## PROYECTO DE CATEDRAL EN MADRID

Arquitectos:  
Rafael de Aburto  
Francisco A. Cabrero

Conferencia pronunciada por FRANCISCO SAENZ OIZA en la Sesión de Crítica de Arquitectura, celebrada en Madrid:

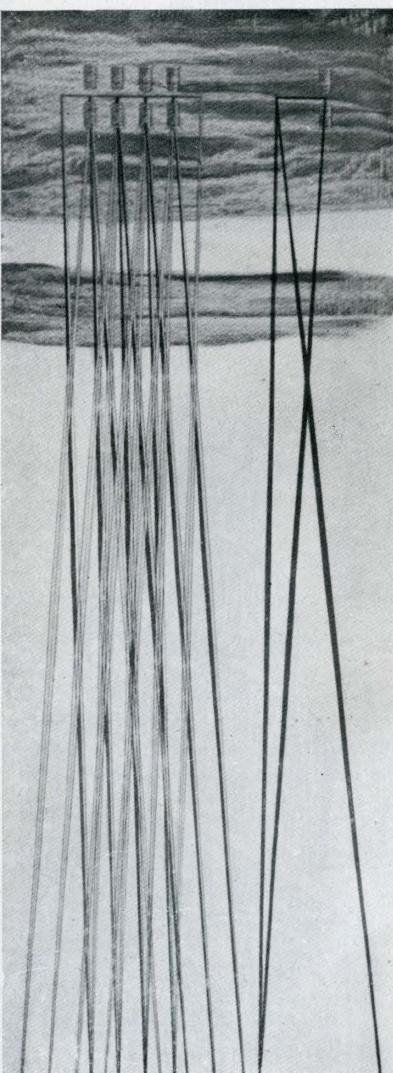
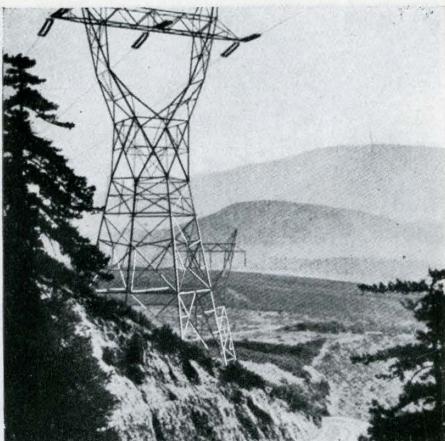
Se trata de una simple estereoestructura de acero resuelta por agrupación de perfiles normales hasta alcanzar una elevación de unos 125 metros, aproximadamente, como soporte de una serie de campanas apareadas.

Su forma, sin claro precedente en la arquitectura, menos en la española, y menos aún en la religiosa, nos sorprende gratamente.

Es un caso también nuevo, en este caso rotundo, de aplicación de esas formas privativas hasta ahora de la arquitectura industrial, en la resolución de problemas de arquitectura del más alto simbolismo. Los autores no tratan ni pretenden hacer una complicada arquitectura para resolver el campanario. De un modo pensado o inconsciente han buscado algo que resuelva lógicamente el problema simple de mantener en una posición especial dominante un conjunto de campanas, sin importarles para nada que este algo no sea arquitectura en un sentido excesivamente rigorista.

El problema es el mismo que el que se plantea el ingeniero cuando resuelve una red eléctrica de alta tensión, o mejor aún, el problema de una antena de radio o televisión. Es un mismo problema, y se ha llegado, pensada o impensadamente, a una misma solución, sin repugnancia alguna sobre procedencia de la forma.

Aquí en la solución del campanil, no parece ser este deseo de liberación de espacios el que lleve a la solución. Tampoco parece ser el propósito de interrelación de espacios y ambientes que se vino a dar en algunos momentos del primer cubismo, donde, en pintura, se superponen planos sucesivos de dibujo, tratando de mostrar de un sólo efecto exterior e interior, contorno, frente y perfil de un objeto, librándolo así de la envoltura externa que lo limita, y, como consecuencia, de la perspectiva a través de la cual le vemos y que nada tiene que ver con su propia esencia, con la propia existencia del objeto.

Para nosotros, el propósito no apunta ninguno de estos caminos, sino sólo, repetimos, la aplicación de una forma peculiar y privativa de la arquitectura maquinista en la resolución de un problema de arquitectura, que en sí, encierra el más alto contenido simbólico: un campanil.

Ya en sí tal propósito nos parece acertadísimo. Más aún si se piensa en el fracaso de cualquier arquitectura clásica monumental que se encuentra, hoy día, sin fuerzas para emular con el simple juego de masas con las masas de edificaciones vecinas; efecto que no ocurriría en la antigüedad, donde un campanil podía destacar por encima de los palacios circundantes, por muy palacios de muy señores que fueran. Aquí, cerca del emplazamiento propuesto, se nos ofrece la masa abultada de un pequeño rascacielos; mejor sería decir una gigantona casa de pisos, con el cual sería difícil la competencia de un campanil de arquitectura clásica.

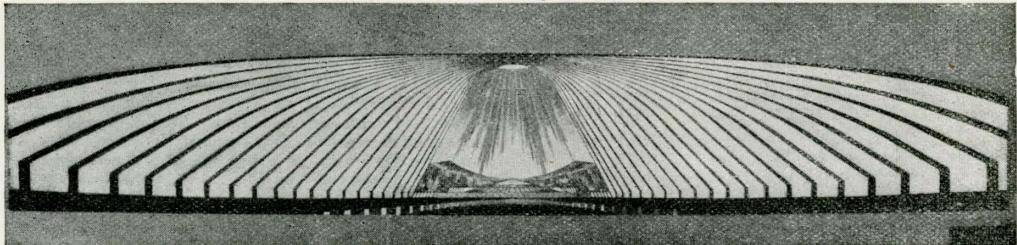
El campanil me parece un acierto definitivo, y es donde radica para mí el pleno éxito de estos arquitectos. La composición metálica es bellísima, resuelta funcionalmente, como debemos resolver casi todos los problemas que se nos presentan.

No encuentro acierto el emplazamiento y la solución de accesos presentada. El lugar elegido, inadecuado por la desproporción extraordinaria entre el volumen arquitectónico y el espacio ambiental que le precede, que bien claramente muestra lo desorbitado del problema planteado. Para un templo de la capacidad de 32.000 almas requeríanse avenidas procesionales de extraordinaria amplitud.
